淮安市淮安医院新院建设工程项目竣工环境保护自行验收意见

2024 年 3 月 26 日，淮安市淮安医院在项目地组织召开新院建设工程项目竣工环境保护验收会。由建设单位、验收监测单位及受邀请的三位专家形成验收组，通过审查验收报告、现场勘查、会议讨论，形成验收意见如下：

图 1 污水处理站工艺流程图

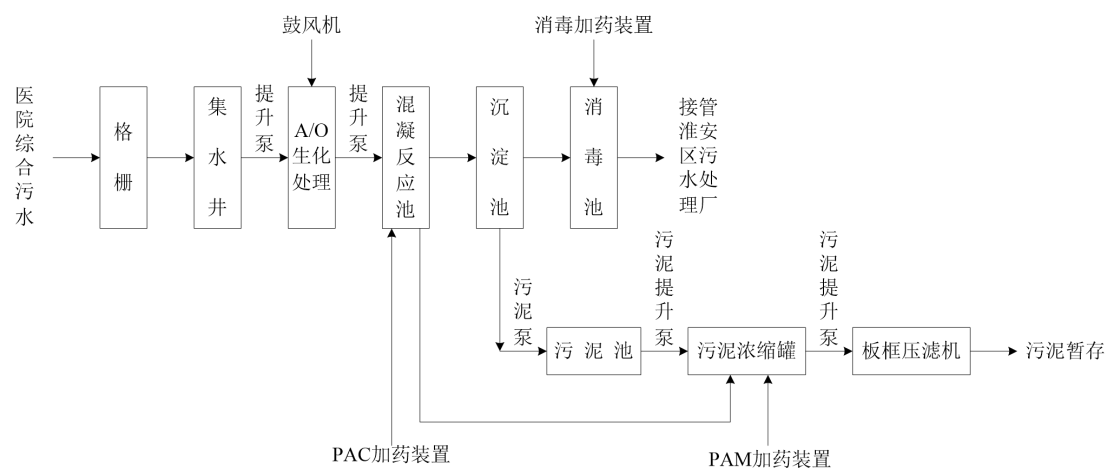
（二）废水

2) 加强污水处理设施运行管理，确保水污染物长效稳定达标排放。
